## 川内原発における耐震性評価の問題： 国際基準と日本基準

執筆者：佐藤 暁（原子力コンサルタント）

## グリーンピース委託レポート 『川内原発における耐震性評価の問題：国際基準と日本基準』 要旨

## 川内原発における耐震性評価の問題：国際基準と日本基準

第7.5.6.42図 震源を特定せず策定する地震動の応答スペクトル及び領域震源による地震動の一様ハザードスペクトル（水平方向）

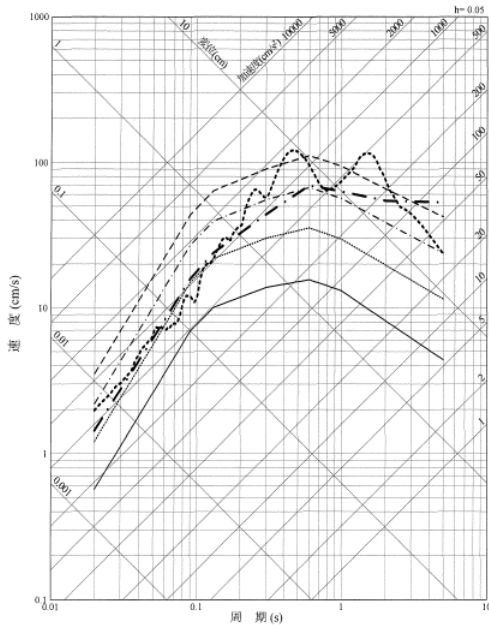
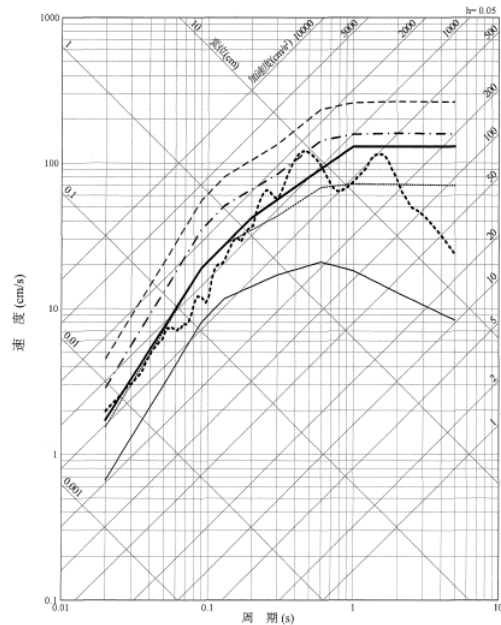
- 原子力安全基盤機構と原子力学会の一樣ハザード・スペクトル(各、第 7.5.6.41 図、第 7.5.6.42 図)の違いが顕著であるにもかかわらず、それについて議論されていない。ともに同一対象である地震基盤に対する一樣ハザード・スペクトル(水平方向)なのであるから、互いに大差があるべきではない。原子力規制委員会はこれに注目し、それらの信頼性に対する見解を述べるべきである。
- 特に、原子力安全基盤機構の一樣ハザード・スペクトルは、米国中東部のそれと比べても低めであり、信憑性に疑いがある。

設置変更許可申請書(平成 26 年 6 月 24 日付一部補正)、第 7.5.6.42 図は、地震基盤における応答スペクトルであると説明されている。一方、同第 7.5.6.60 図は、解放基盤表面における応答スペクトルである。両図を比べると、2004 年北海道留萌支庁南部地震を考慮した地震動のスペクトルと Ss-2H のスペクトルが、全く同じである。どちらか(第 7.5.6.42 図の方?)が誤りではないのか。

設置変更許可申請書(平成26年6月24日付一部補正)、第7.5.6.42図は、日本列島を8つの区分に分けているが、中国・四国地方が大きな一区分であるのに対し、伊豆半島だけが一区分で、九州は3つの区分に細分されているなど、区分の基準が不可解で、申請書の本文にもその説明がない。因みに、同申請書(平成25年7月8日)、第7.5.6.45図は、地震調査委員会(2009)による領域震源の区分であり、両図の区分の仕方には顕著な違いがあるが、平成26年6月24日付一部補正により同区分図は削除されてしまっている。このことから、それでは前述の日本原子力学会(2007)の一様ハザード・スペクトルは、どのような区分図に対応したものなのかという疑問が生じる。一方、米國中東部に対しても区分(Seismotectonic Zone)の設定はあるが、

原子力安全基盤機構(2005)による領域区分図を見る限り、志賀と浜岡に、同一の「一様ハザード・スペクトル」が適用されるということには違和感がある。また、伊方原子力発電所のある佐田岬半島には4つの区分が近接しており、わずかに離れた所に、互いに異なる「一様ハザード・スペクトル」が4つも存在することを示唆している。以上は、「一様ハザード・スペクトル」の信頼性に疑念を抱かせるように思われる。

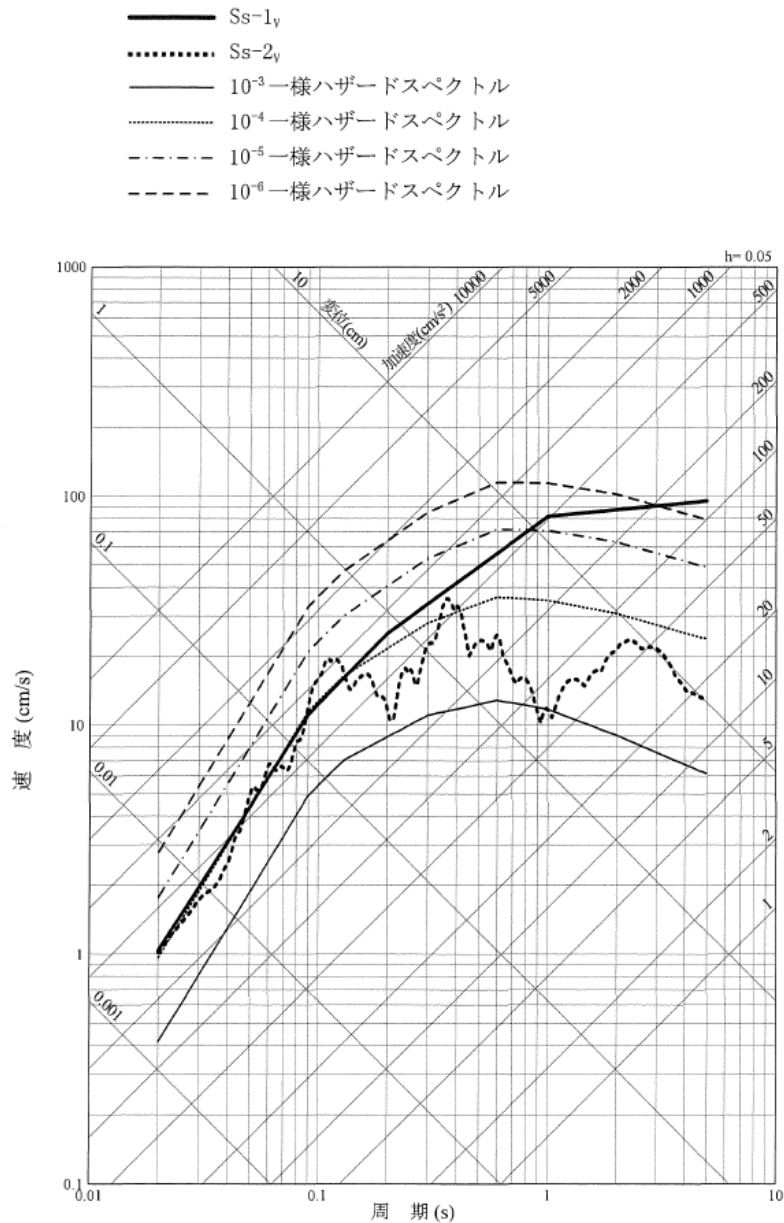
設置変更許可申請書(平成26年6月24日付一部補正)、第7.5.6.61図は、解放基盤表面における基準地震動の応答スペクトル(垂直方向)を示している。本図中、Ss-2Vに注目した場合、本文にあるように、年超過確率が  $10^{-4} \sim 10^{-6}$  であると読み取ることはできない。

そもそも Ss-2 の応答スペクトル(水平方向も垂直方向も)は、激しいジグザグを含んだ生スペクトルであって、そのまま基準地震動の応答スペクトルとするには不自然である。なぜ Ss-1 の応答スペクトルと同じように、包絡する4本の線分として策定しなかったのか。あるいは、なぜ Ss-1 の

応答スペクトルに併合せなかつたのか。

第 2-1 図 原子炉格納施設の地震応答解析モデル(水平方向)

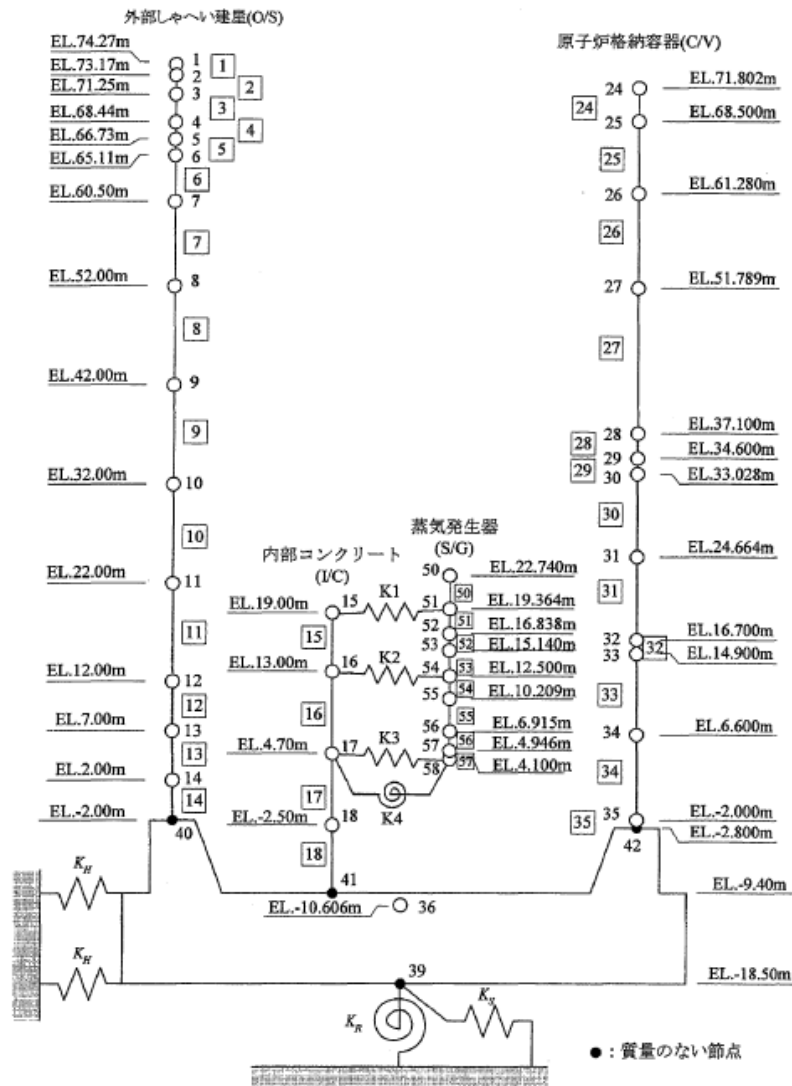
川内原子力発電所第 1 号機、工事計画認可申請書、添付資料 3-7 (設計用床応答曲線の作成方針)、第 2-1 図は、原子炉格納施設の地震応答解析モデル (水平方向) を示したものである。図中、 $K_H$ 、 $K_y$  は水平方向ばねであり、 $K_R$  は回転方向ばねであるが、これらに対してだけ第 2-1 表に

値が抜けている。そして、同申請書の一部補正(平成 26 年 10 月 8 日付)においては、第 2-1 図の質点の高さ(EL)の情報が全て消去され、第 2-1 表は全て削除されている。そのため、原子力規制委員会が、九州電力による SSI の評価をどのように確認したのか不明である。
